DETERMINAZIONE DEL DIRIGENTE SERVIZIO VIA/VINCA 11 novembre 2024, n. 691

[ID VIP 11318] - Parco eolico costituito da 9 aerogeneratori di potenza unitaria pari a 7,2 MW, per una potenza complessiva di 64,8 MW, da realizzarsi nel Comune di Apricena (FG), in località "MEZZANA DELLA QUERCIA", incluse le relative opere di connessione alla RTN.

Relazione tecnica a supporto dell'istruttoria sul progetto
ID_VIP 11318

Tipologia di progetto: Eolico onshore
Potenza: 64,8 MW
Ubicazione: Comune di Apricena - Provincia di (FG).
Proponente: Apricena Mezzana Quercia S.r.l. (ex Santa Chiara Energia S.r.l.)

Figura 2 AREE NON IDONEE RR 24 / 2010

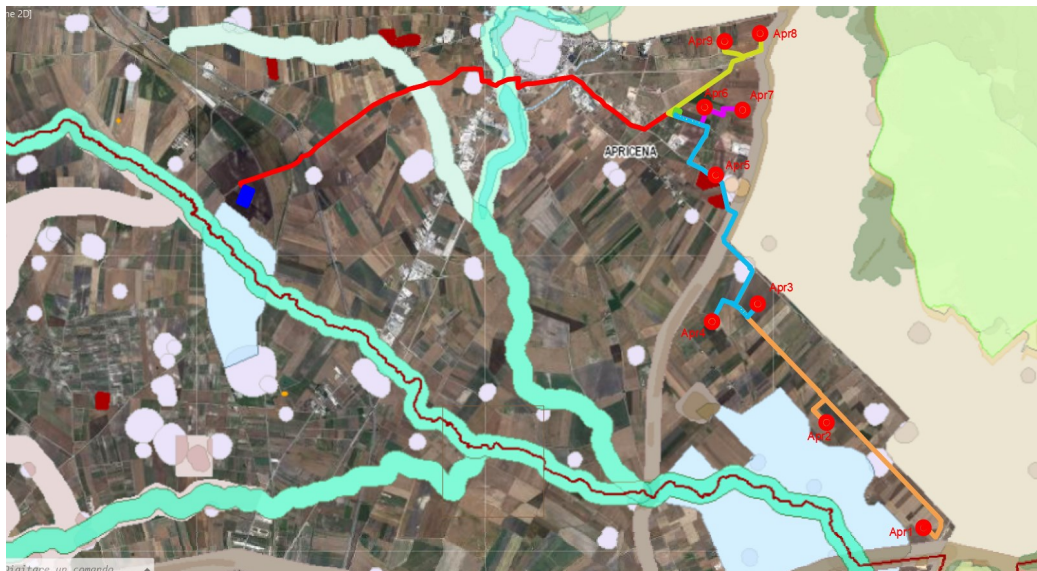
Le Opere di connessione (cavidotto), la centrale di raccolta e la SE, intercettano in ordine (dall'aeg. n. 1 sino alla SE) le seguenti aree Non Idonee a FER:

- Segnalazione carta dei Beni FG005608 Masseria Tre Fasce
- Segnalazioni carta dei Beni FG005603 Masseria Mezzana della Quercia
- Rete Tratturi: **Tratturello Foggia Sannicandro** (N.86) Classe B – Non Reintegrato

- **R.E.R. Canale San Martino**
- Fiumi torrenti e acque pubbliche **FG0088 Canale Martini**

Il proponente dichiara che le interferenze del cavidotto con le componenti idrologiche saranno risolte con la T.O.C.

Figura 3 – sovrapposizione dell’impianto su PPTR in blu buffer di 3 km. In prossimità dell’aerogeneratore n. 5 si trova un Bene Architettonico tutelato da Vincolo Diretto ai sensi della Parte Seconda del Codice (Vedi cerchio arancione).

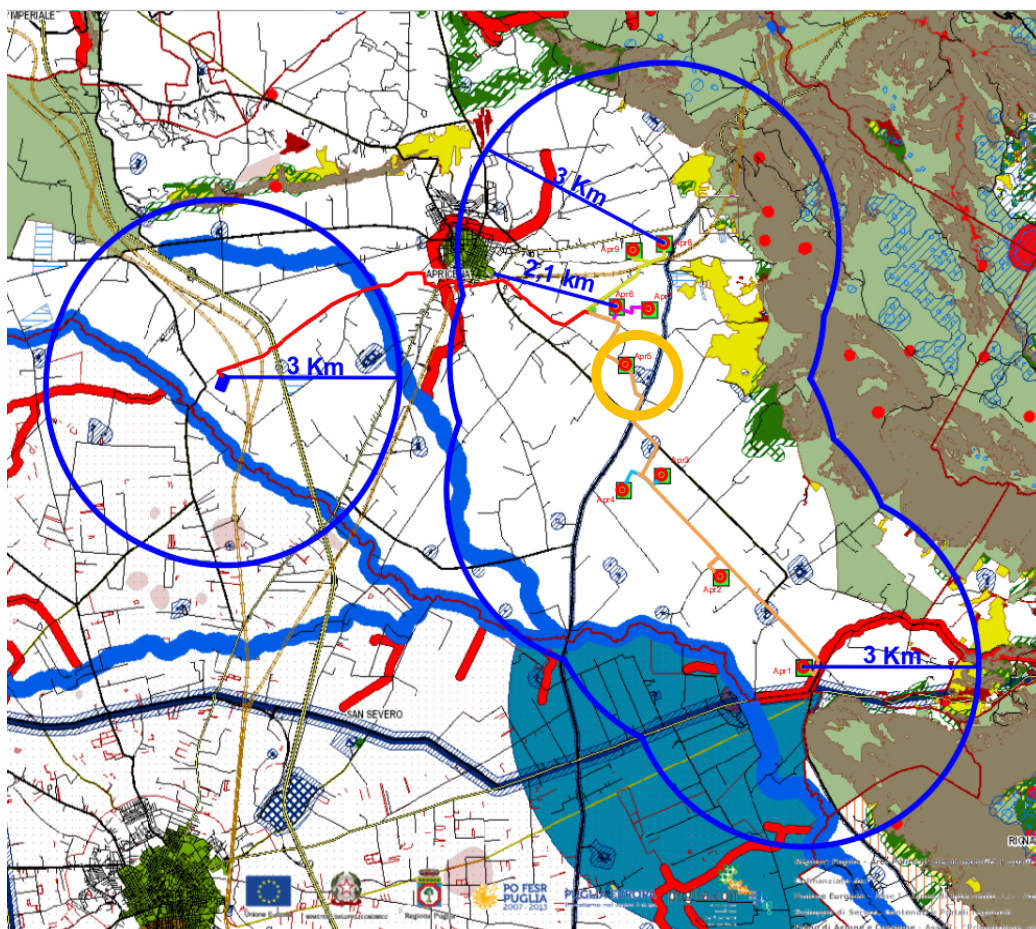
In prossimità dell'aerogeneratore n. 5, a circa 400 metri, si trova la **Masseria Posta dei Colli** tutelata ai sensi della Seconda Parte del Codice dei Beni Culturali da **Vincolo Architettonico Diretto Codice ARK0601**.

- **Let. a:** nell'area di intervento **non sono installati impianti FER da Eolico.**
- **Let. b:** l'area di progetto **non coincide con aree oggetto di bonifica;**
- **Let. c:** l'area di intervento **non coincide parzialmente o integralmente con cave o aree di miniere cessate;**
- **Let. c-bis:** l'area di intervento **non è nella disponibilità di gestori di infrastrutture ferroviarie, autostradali;**
- **Let. c-bis 1:** le aree di progetto **non coincidono con siti e impianti nella disponibilità delle società di gestione ferroviarie o autostradali né aeroportuali;**
- **Let. c-ter:** il progetto riguarda impianto eolico;
- **Let. c-quater:**
 - Le opere di connessione interferiscono con Beni tutelati ai sensi del Codice dei Beni Culturali entro il buffer di 3 km dall'impianto:
 - **Masseria Posta dei Colli ed edifici annessi ARK0601 Vincolo Architettonico.**
